Programme décennal de dragage d'entretien des canaux de Saint-Paul-de-l'Île-aux-Noix.

Troisième addenda à l'étude d'impact sur l'environnement déposée au ministre de l'Environnement et de la Lutte contre les changements climatiques

Dossier 3211-02-309

Figure QC2-21A Qualité des zones de dragage des canaux 1 à 5.

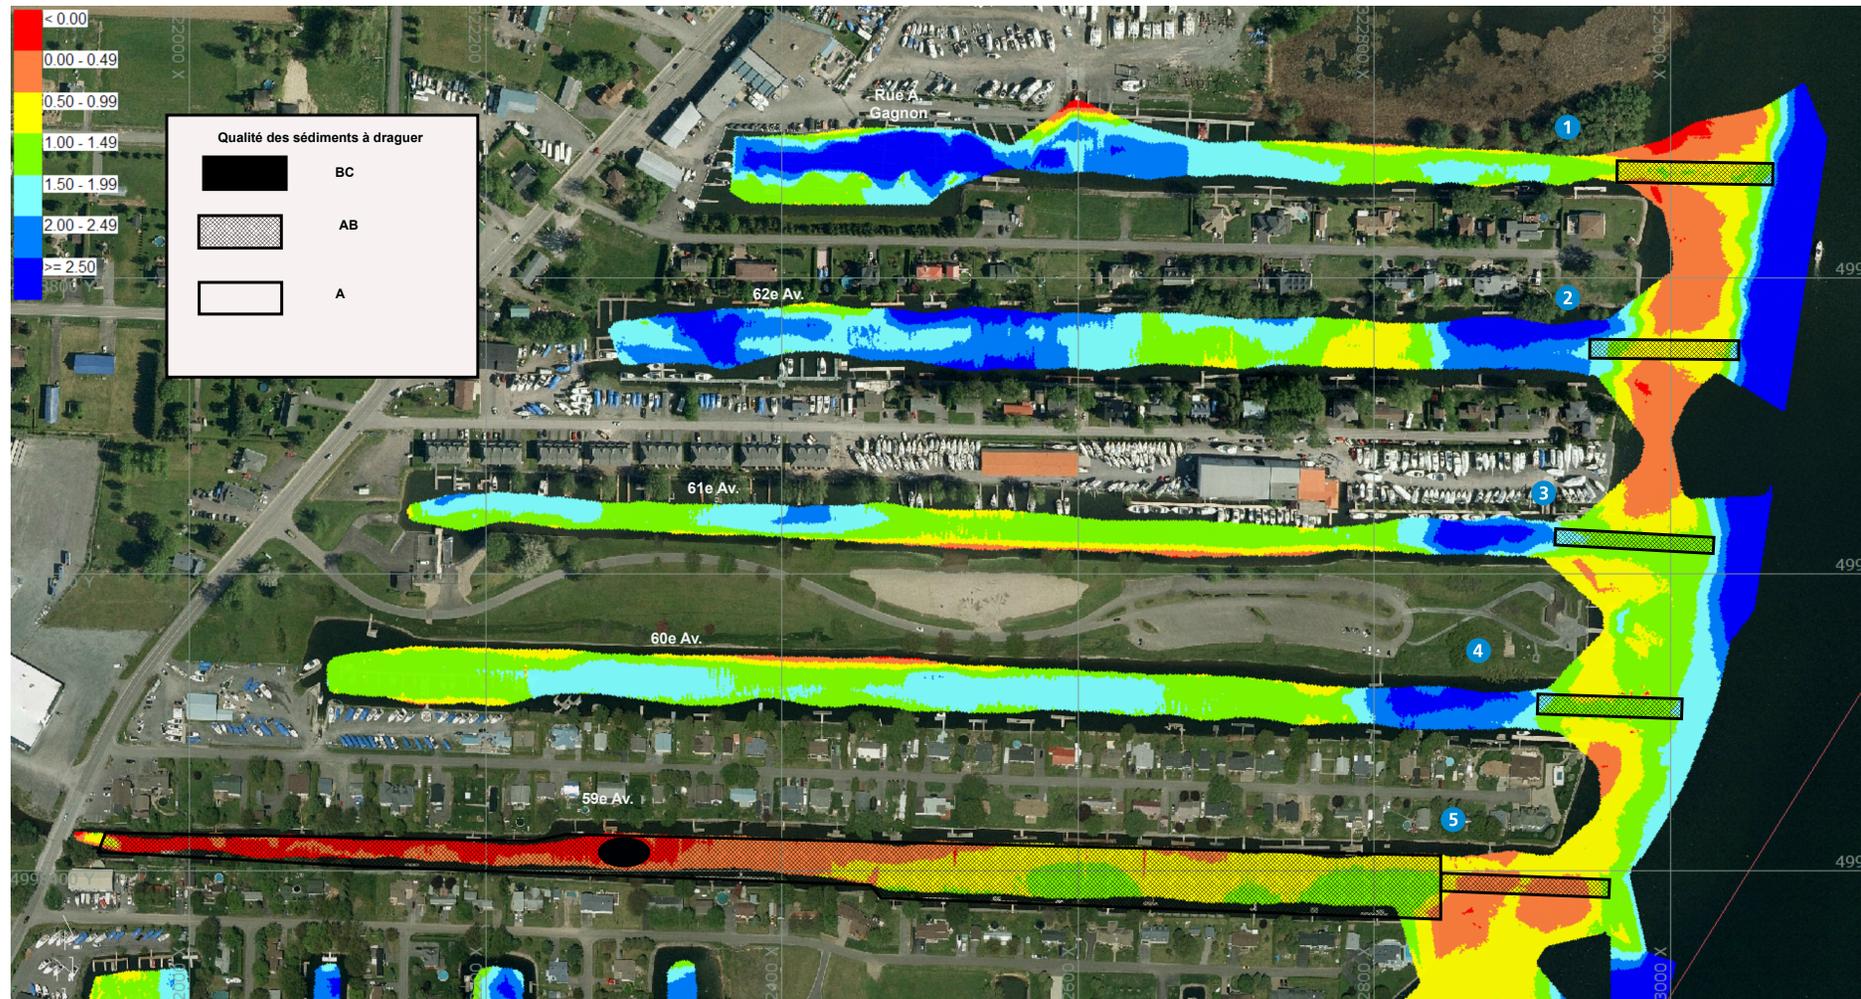
8. reprendre les figures QC2-21A à QC2-21E. Ces figures doivent présenter une légende claire et facilement compréhensible qui permet d'identifier facilement les classes de qualité de sols. Actuellement, il n'y a pas de distinctions entre les classes de sols ≤A et A-B, à l'exception de la figure QC2-21E. La légende présentée aux figures QC2-21A à QC2-21E ne doit pas varier entre les figures.

Les figures QC2-21A à QC2-21E sont reprises dans ce document.

Les superficies présentés au tableau QC2-3 et illustrées sur les figures QC2-21A à QC2-21E sont toutes situées en milieu hydrique c'est-à-dire dans des zones en présence d'eau en permanence. Elles représentent les superficies du milieu hydrique qui seront directement affectées par le programme décennal de dragage d'entretien.
